高レベル放射性物質研究施設の気体廃棄設備に関する記載の見直しについて

国立研究開発法人日本原子力研究開発機構
核燃料サイクル工学研究所 環境技術開発センター

2. 変更申請の内容

高レベル放射性物質研究施設の液体廃棄設備に関する記載の見直しについて

図9-1-4 管理区域換排気系統図

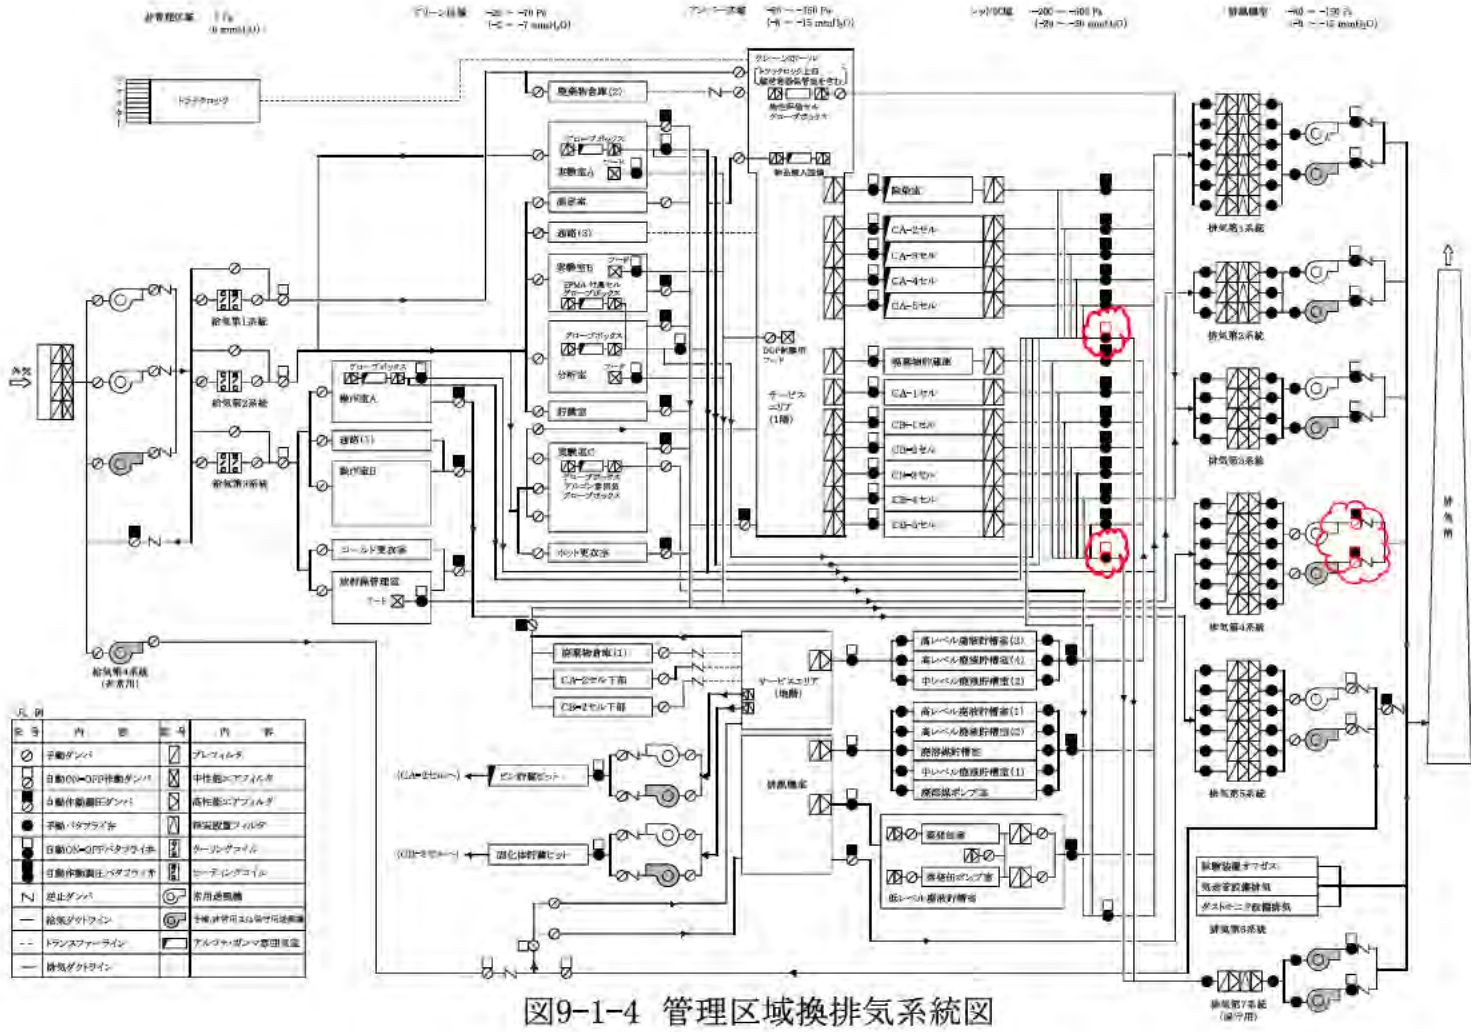
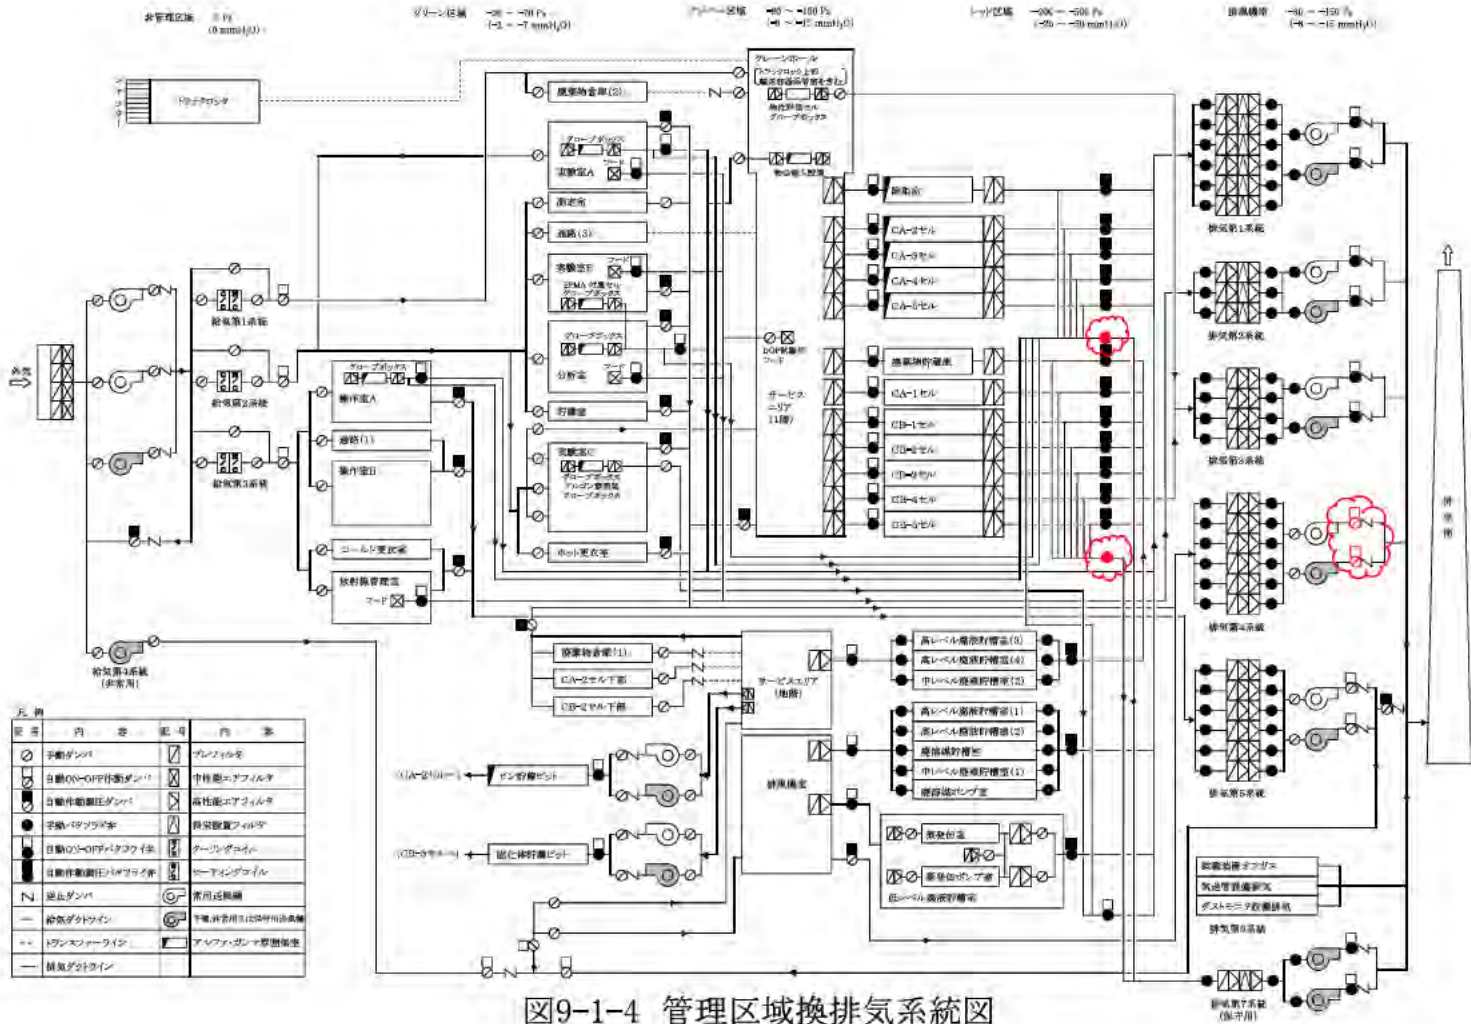
(1) 管理区域換排気系統の弁・ダンパの見直し

- 本文図面 図9-1-4 「管理区域換排気系統図」において、排気第4系統のブロワ下流の自動作動調圧ダンパを自動 ON-OFF 作動ダンパに変更する。
- 本文図面 図9-1-4 「管理区域換排気系統図」において、排気第7系統のフィルタユニット上流にある自動 ON-OFF バタフライ弁を手動バタフライ弁に変更する。

5.1 排気第4系統のブロワ下流の自動作動調圧ダンパの自動 ON-OFF 作動ダンパへの変更

当該ダンパは、排気第4系統の停止時に逆流防止のために逆止ダンパとセットで設置されたものであり、排気第4系統の停止時に ON-OFF ができればよく、調圧機能の要求はない。

5.2 排気第7系統のフィルタユニット上流にある自動 ON-OFF バタフライ弁の手動バタフライ弁への変更

当該弁は、排気第1~6系統を停止して保守する際に、最低限の負圧担保を目的として追加された排気第7系統新設工事の際に取り付けられたものであり、当該弁を開してから排気第7系統の起動し、他の排気系統を停止することにより、セルやグローブボックスの負圧を維持する。排気第7系統の起動前に開とすることができればよく、ブロワや他の弁類と同時に動かす必要がない。

当該ダンパは、廃棄施設の一部として「使用施設等の位置、構造及び設備の基準に関する規則」第24条に対する適合性を要求される設備であるが、「空気中の放射性物質の濃度を低減できるよう、使用施設等において発生する放射性廃棄物を処理する能力」に影響を与えるものではない。また、材質もダクトの既許可である「原則としてステンレス鋼製及び鋼製」と同様であり、「排気口以外から気体が漏れにくい構造とし、かつ、腐食しにくい材料を用いること。」を満足することから、安全上の問題はないと判断している。

なお、昭和55年1月から昭和56年2月にかけて受検した CPF 建設時の気体廃棄設備の施設検査においては、気体廃棄施設全体として合格しているものの、排気第4系統が検査対象となっておらず、当該ダンパの当時の状況は施設検査記録から確認できなかった。建設工事の完成図書（添付1）から、施設検査受検時には自動 ON-OFF 作動ダンパになっていたことが確認できている。

当該弁は、廃棄施設の一部として「使用施設等の位置、構造及び設備の基準に関する規則」第24条に対する適合性を要求される設備であるが、「空気中の放射性物質の濃度を低減できるよう、使用施設等において発生する放射性廃棄物を処理する能力」に影響を与えるものではない。また、材質もダクトの既許可である「原則としてステンレス鋼製及び鋼製」と同様であり、「排気口以外から気体が漏れにくい構造とし、かつ、腐食しにくい

なお、平成13年3月から4月にかけて受検した排気第7系統の施設検査においては、排気第7系統全体として合格しているものの、性能検査や系統検査において当該弁は検査対象になっておらず、施設検査記録から当時の状況は確認できなかった。排気第7系統新設工事の完成図書（添付2及び添付3）から、施設検査受検時には手動バタフライ弁*1になっていたことが確認できている。

*1：完成図書の図面では「自動バルブ(遠隔式)」と表記されているが、当該図書における自動バルブ（遠隔式）とは、コントロール室からの遠隔操作によりON-OFFする弁であり、申請書上の整理では手動弁に相当する。

添付1 CPF換排気系統図 (CPF建設工事完成図書より抜粋)

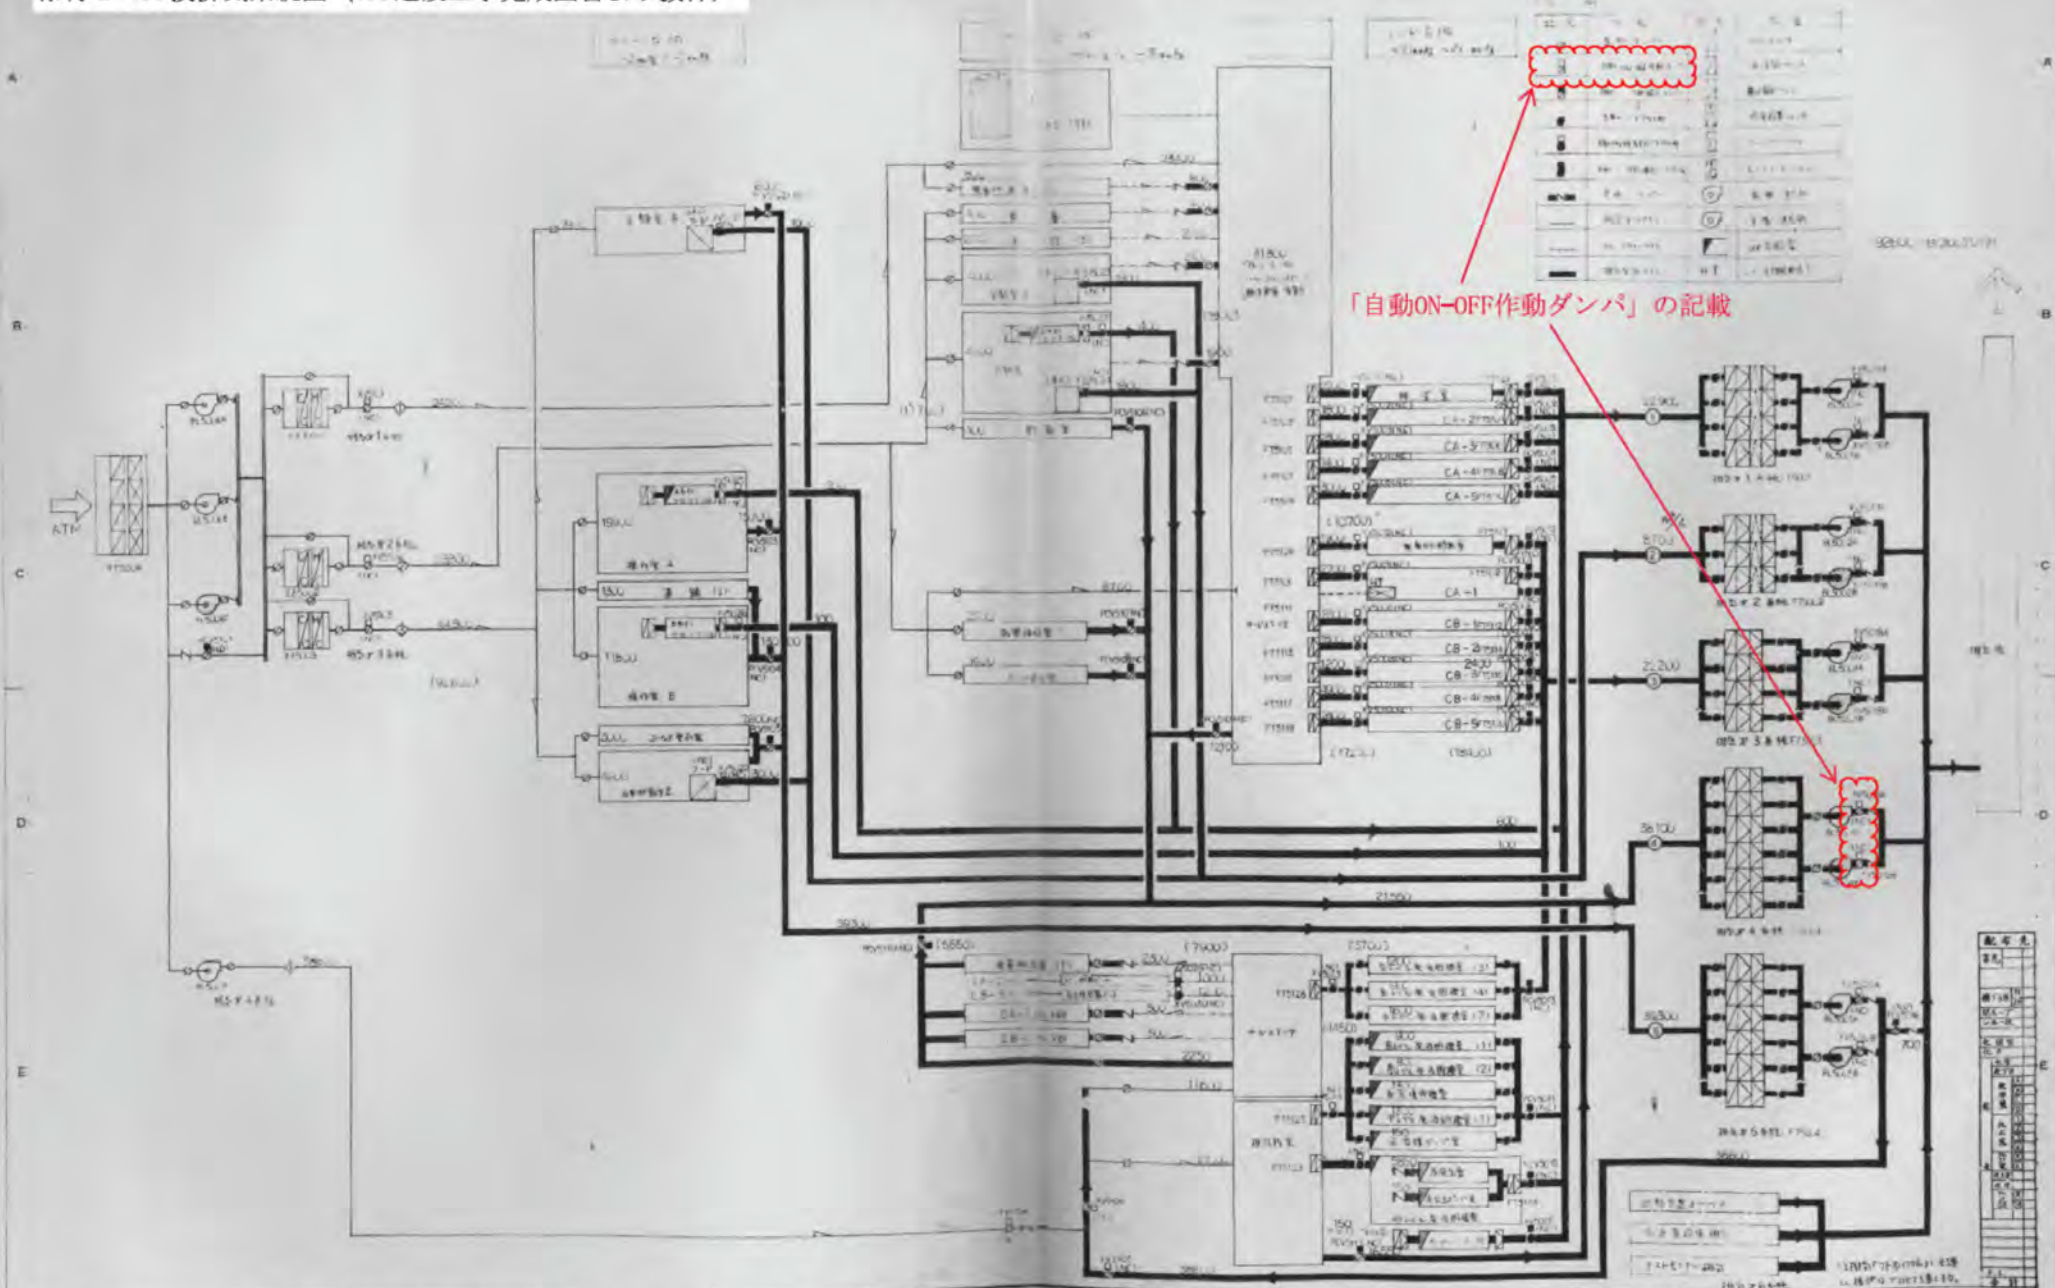
「自動ON-OFF作動ダンパ」の記載

図9-2-3 廃液系統図

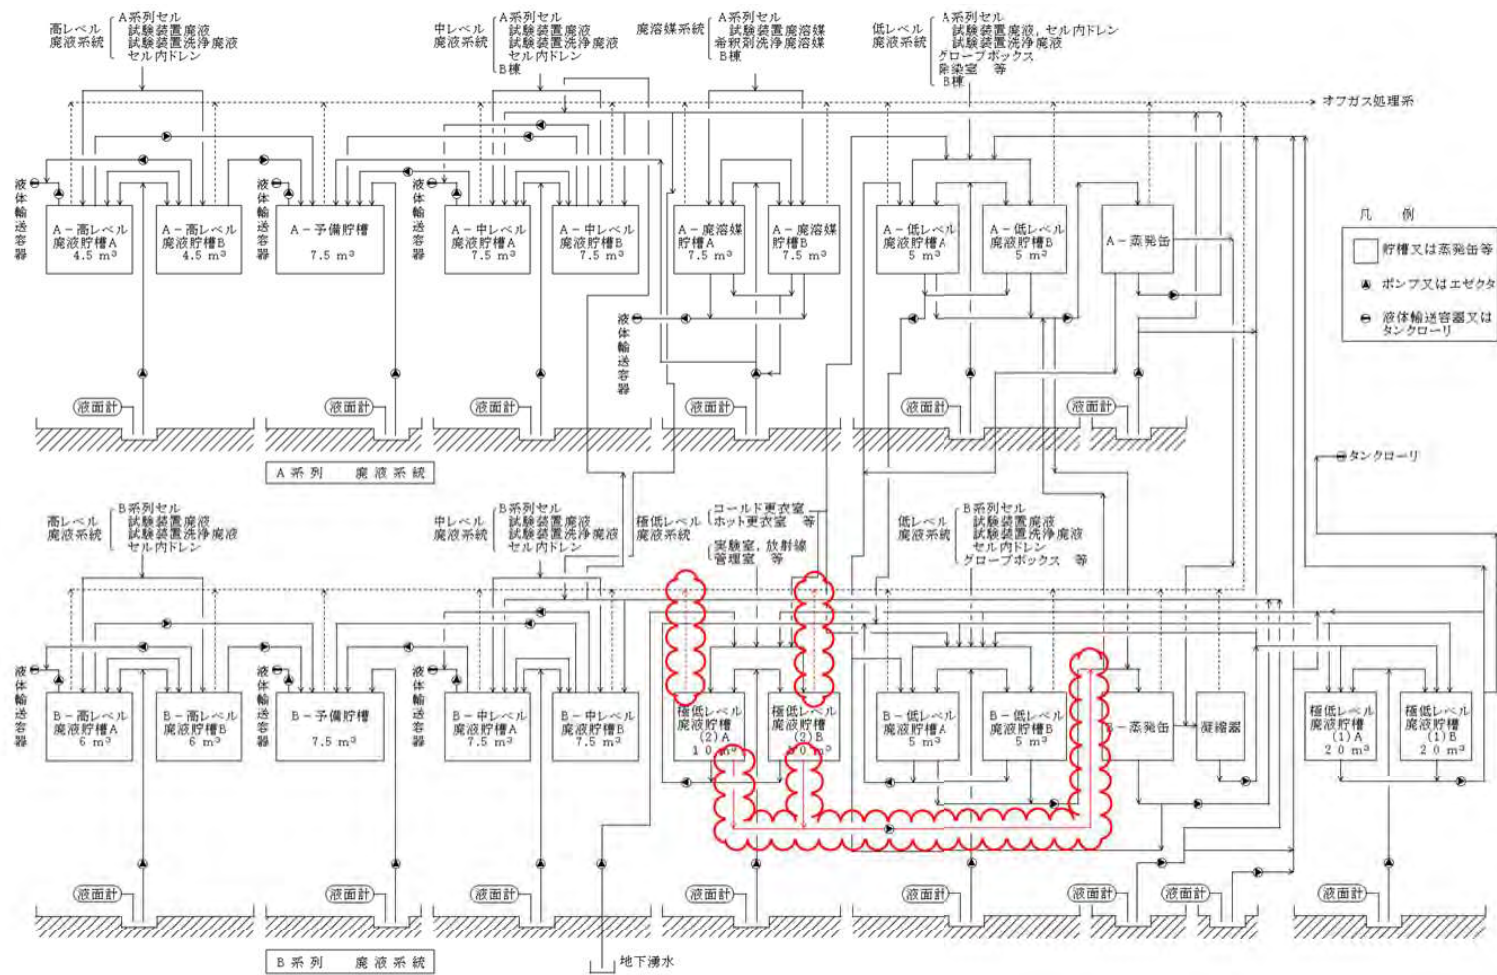
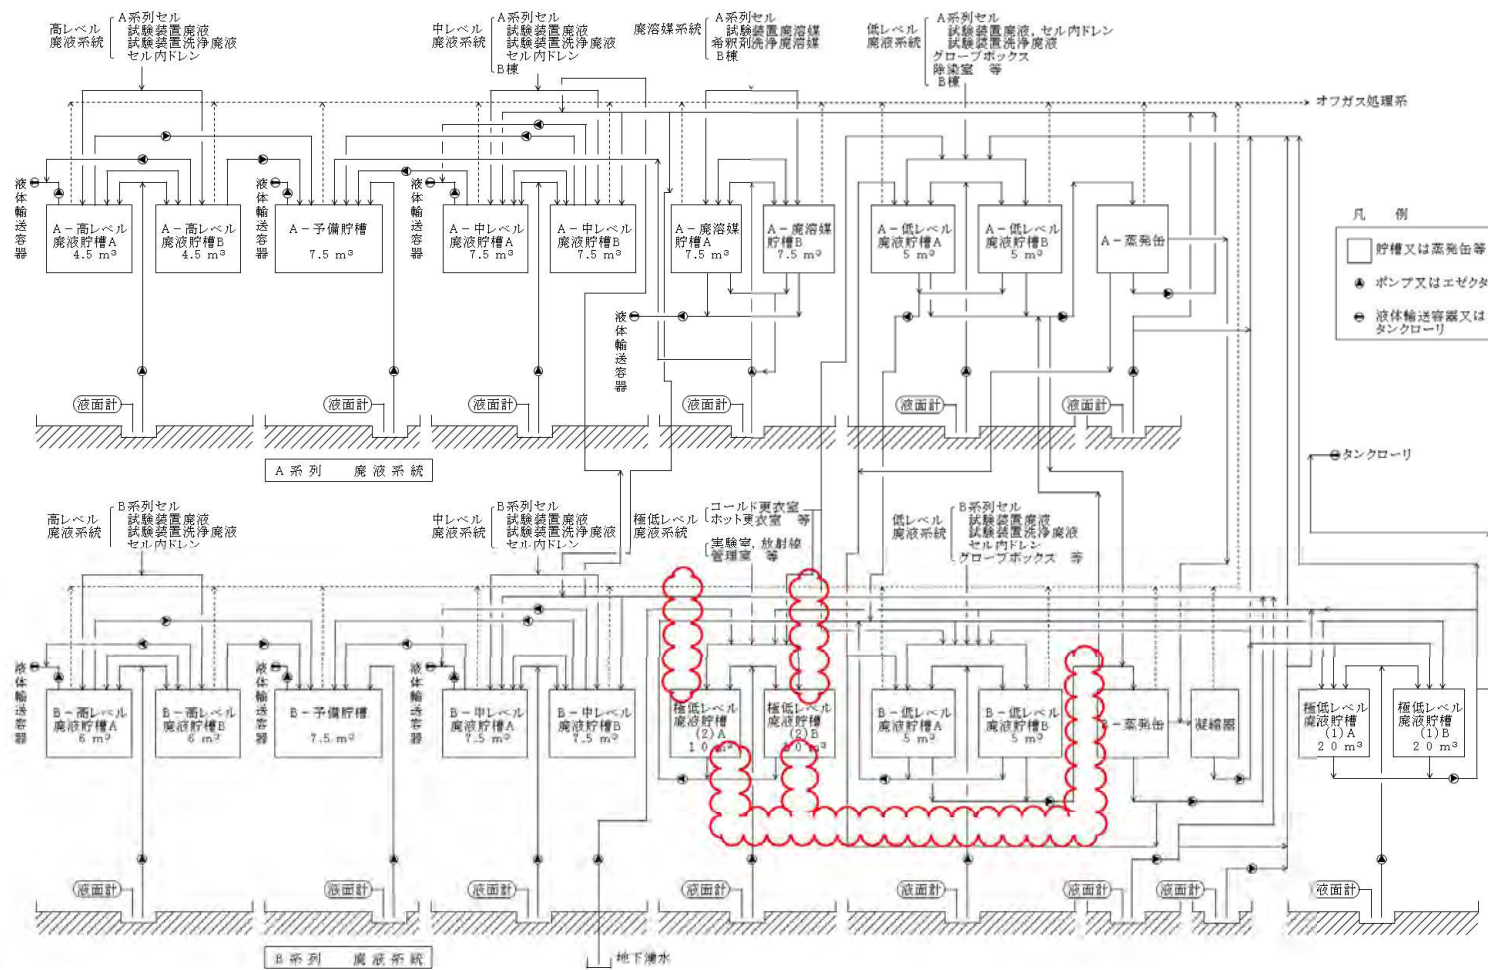
(1) 極低レベル廃液貯槽 (2) のオフガス系統の削除

- 本文図面 図 9-2-3 「廃液系統図」において、極低レベル廃液貯槽 (2) のオフガス系統を削除する。

5.1 極低レベル廃液貯槽（2）のオフガス系統の削除

極低レベル廃液貯槽（2）は、管理区域内のエジェクタなどで使用する蒸気の凝縮水や、更衣室やトイレの手洗い排水など、セル、グローブボックス等以外の管理区域内で発生する排水を貯留するための設備であり、ほとんど放射性物質を含まずオフガスが発生しないため、オフガス系統がなくても影響がない。

当該貯槽は、廃棄施設の一部として、「使用施設等の位置、構造及び設備の基準に関する規則」第24条に対する適合性を要求される設備ではあるが、廃液貯槽のオフガス系統についての安全上の要求はないため、現行の許可における安全評価において当該系統の能力を考慮した評価を行っていない。また、修正前後で当該貯槽に影響はなく、廃液系統図以外で変更するものではないことから、修正後においても安全上の問題はないと判断している。

なお、昭和56年6月に受検した液体廃棄設備の施設検査は、今回変更する内容で受検しており、合格している。
